**Ekspertyza
dotycząca ustalenia przyczyn uszkodzeń
powstałych w czasie zbiornika retencyjnego
w rejonie ul. Folwarcznej w Krakowie,
zlokalizowanego na działkach nr 320/1 oraz 320/2
obr. NH-11 po opadach w roku 2024**

Gmina Miejska Kraków, Pl. Wszystkich Świętych 3-4
Reprezentowana przez jednostkę 32-004 Kraków
Klimat – Energia – Gospodarka Wodna w Krakowie
Os. Szkolne 27, 31-977 Kraków

Kraków, grudzień 2024

Rys. 4. Lokalizacja otworów geotechnicznych w czasie zbiornika oraz ich karty

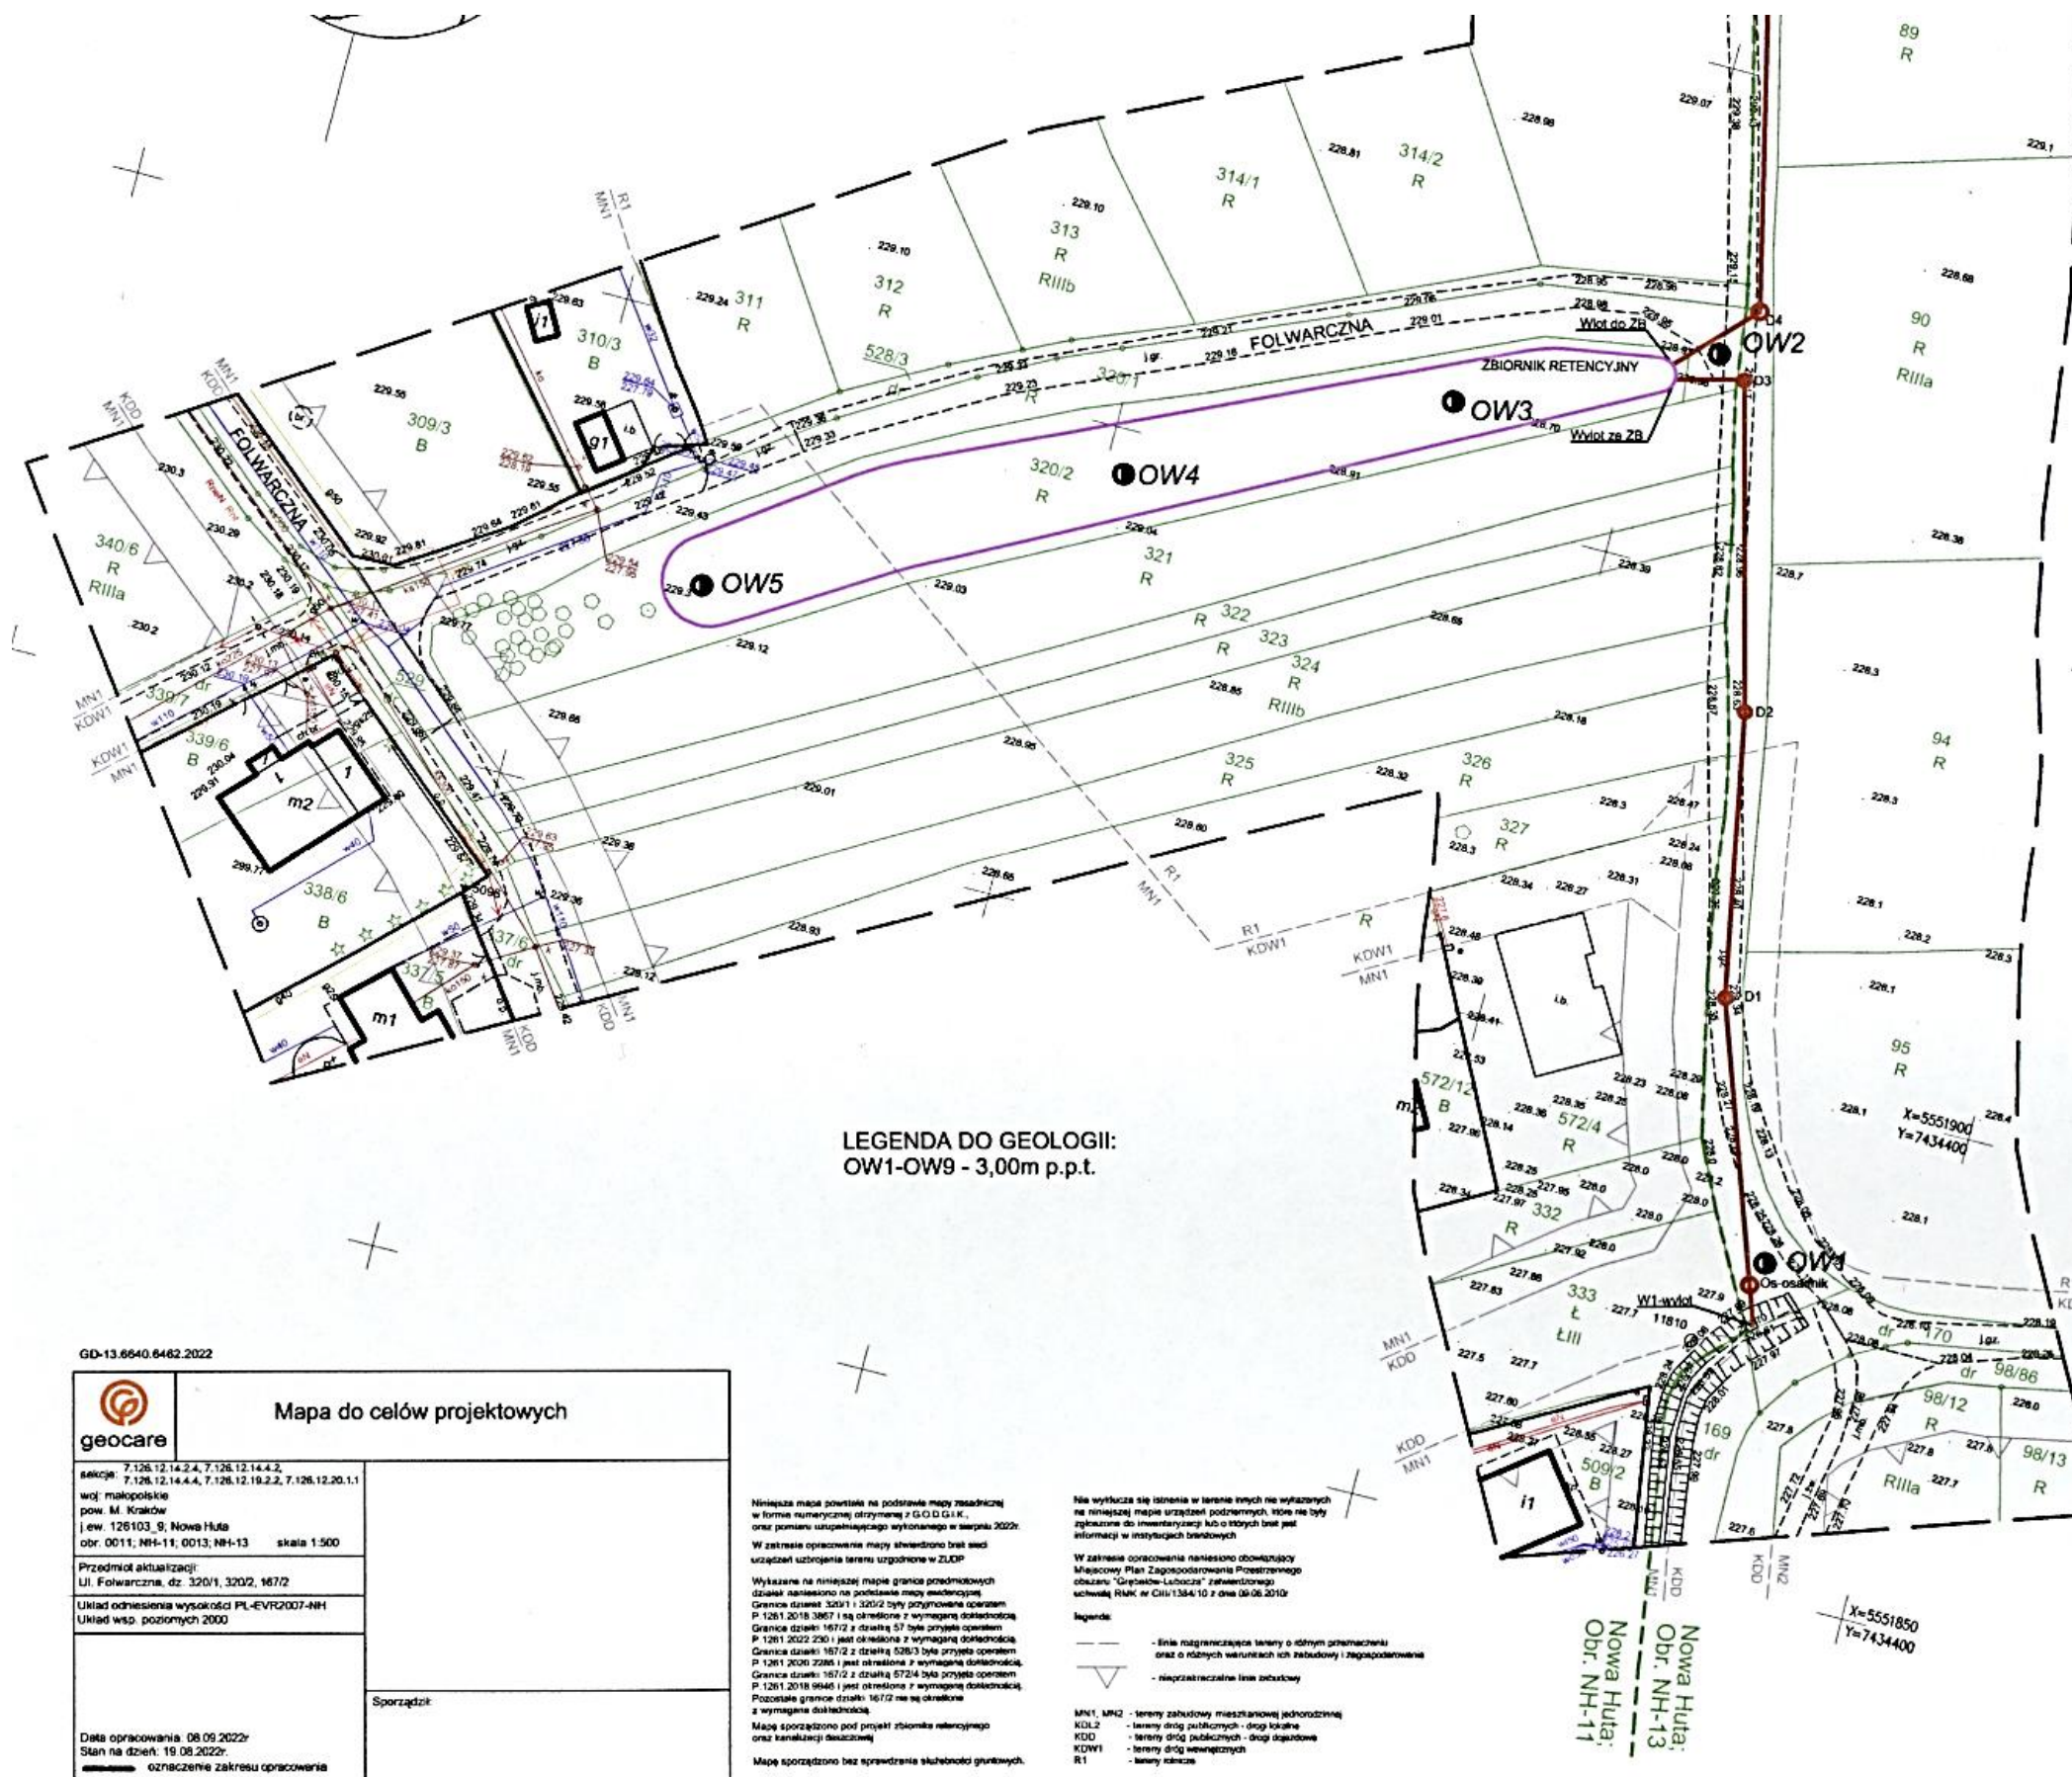
Analiza przedstawionych rozwiązań projektowych i warunków geotechnicznych prowadzi do wniosku, że nie zostały one uwzględnione w Projekcie Budowlanym. Wymienić tutaj należy jeszcze raz najważniejsze z zaleceń i uwag:

- Zagrożenie od wody gruntowej w warstwie łatwo nawadniających się gruntów urodzajnych (czarnoziemy)
- Bardzo niskiej przepuszczalności gruntu poniżej warstwy urodzajnej
- Zalecenie wymiany warstwy gruntów urodzajnych
- Zagrożenie wysadzinowością gruntów.

Rys. 5. Urządzenia zasilające zbiornik i upustowe; a) plan, b) kanał klotowy, c) spust i przelew oraz kanał odprowadzający

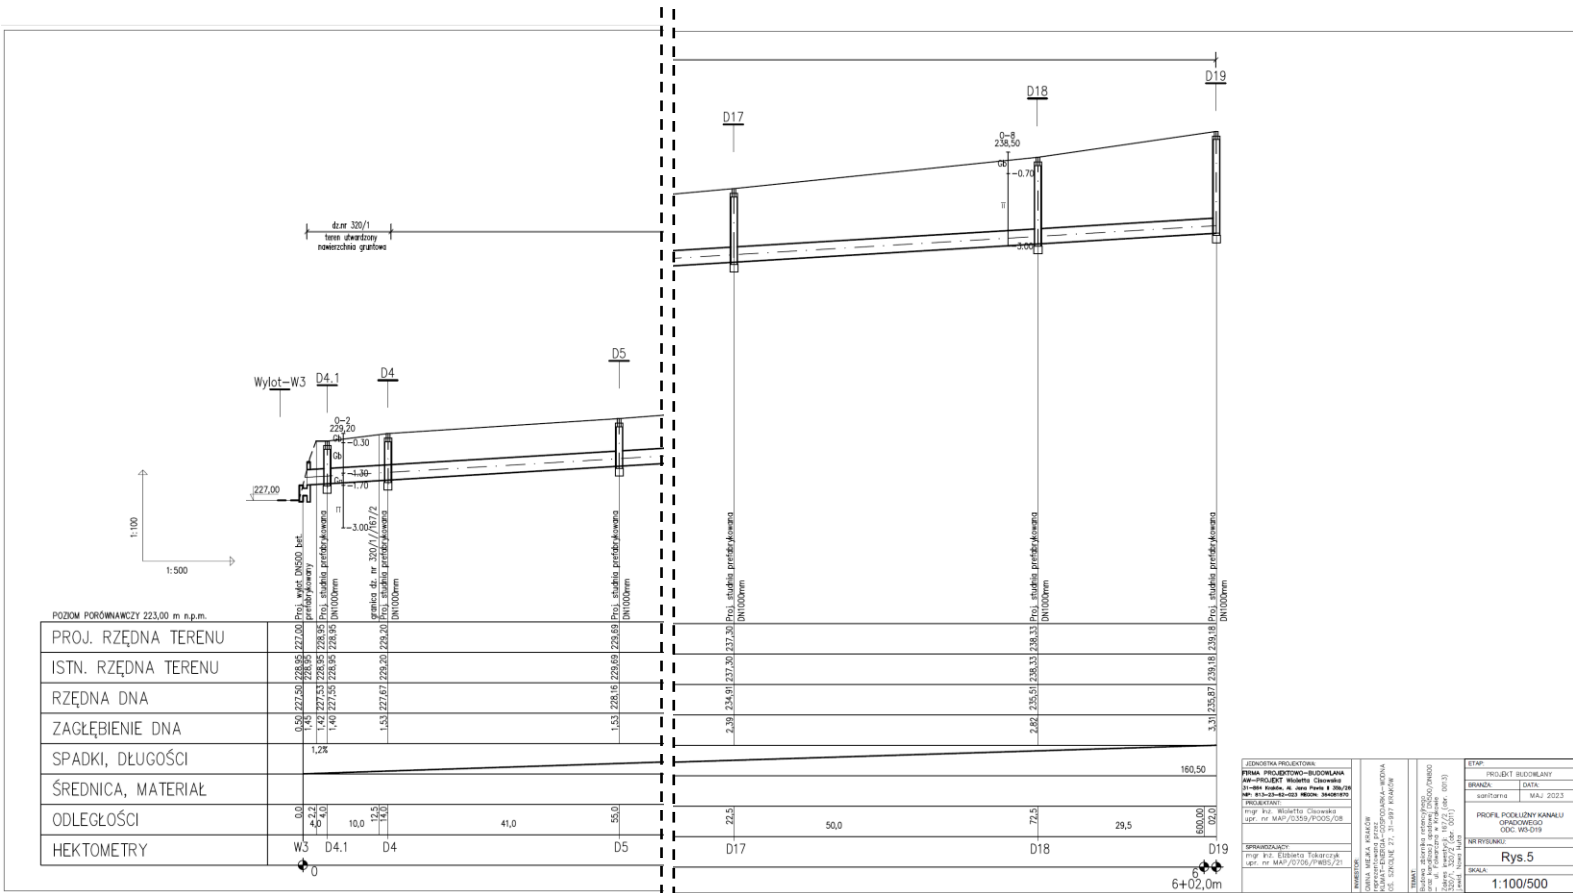
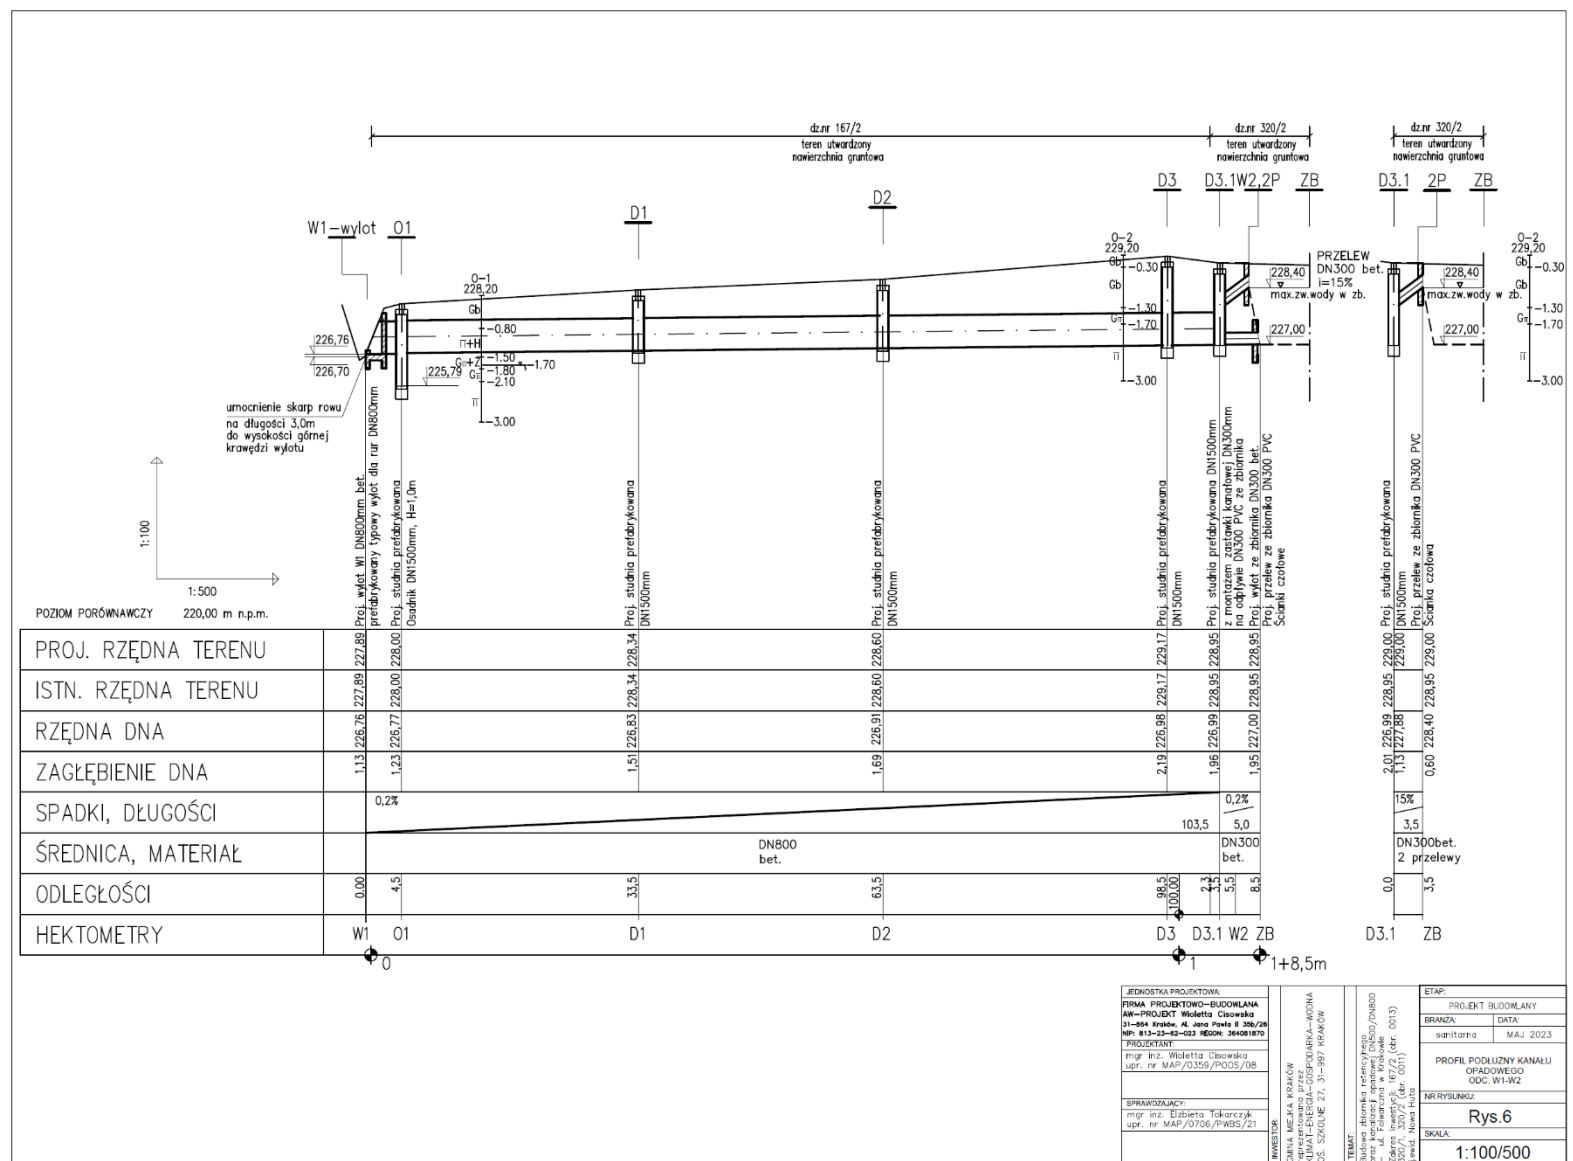
Opisane w Projekcie Budowlanym gospodarowanie wodą na zbiorniku nie zostało potwierdzone odpowiednimi obliczeniami hydrologiczno-hydrodynamicznymi, a przelewy przyjęto z w/w „Aktualizacji wariantowej koncepcji ...”. Zbiornik o pojemności $V = 1200 \text{ m}^3$ i opisanych wcześniej innych parametrach „Pozwoli na przyjęcie napływu wód powstałych z opadu 10 - letniego o czasie trwania 90 min przy ograniczonym odpływie. Duża pojemność zbiornika połączona z małą średnicą wylotu pozwala na wypłaszczenie krzywej przepływu i jej rozciągnięcie w czasie”.

Zaprojektowane urządzenia zasilające zbiornik oraz upustowe (spust denny i przelewy) wymagają przeprowadzenia wód opadowych z każdego występującego opadu przez zbiornik a redukcja przepływu maksymalnego powinna wynikać ze zróżnicowanych średnic rurociągu zasilającego i odpływowego.

Ponadto brak jest w Projekcie Budowlanym dopracowania w rozwiązaniach technicznych spustu i przelewów (kształty wlotów) aby urządzenia te zapewniały swoją funkcjonalność w warunkach wyższych prawdopodobnych dopływów. Zwraca się także uwagę na zagrożenie zablokowania spustu w zbiorniku ukształtowanego niekorzystnie jako hydrauliczna przystawka. Poprawą tej sytuacji może być zamontowanie na wlocie np. trójnika z dyfuzorem z jednym otworem skierowanym do góry oraz zlikwidowanie zagrożenia wymywania materiału spod płyt przez strumień z kanału wlotowego umożliwiającego blokowanie spustu.

- Wykonanie odcinka kanalizacji pomiędzy studzienkami D3 i D4 z dwoma zamknięciami w studzience D4 w celu umożliwienia okresowego wyłączenia zbiornika i poprawy sterowania
- Wykonanie przed przebudową zabezpieczenia skarp czaszy zbiornika wylotu z II ciągu kanalizacji (II etap)
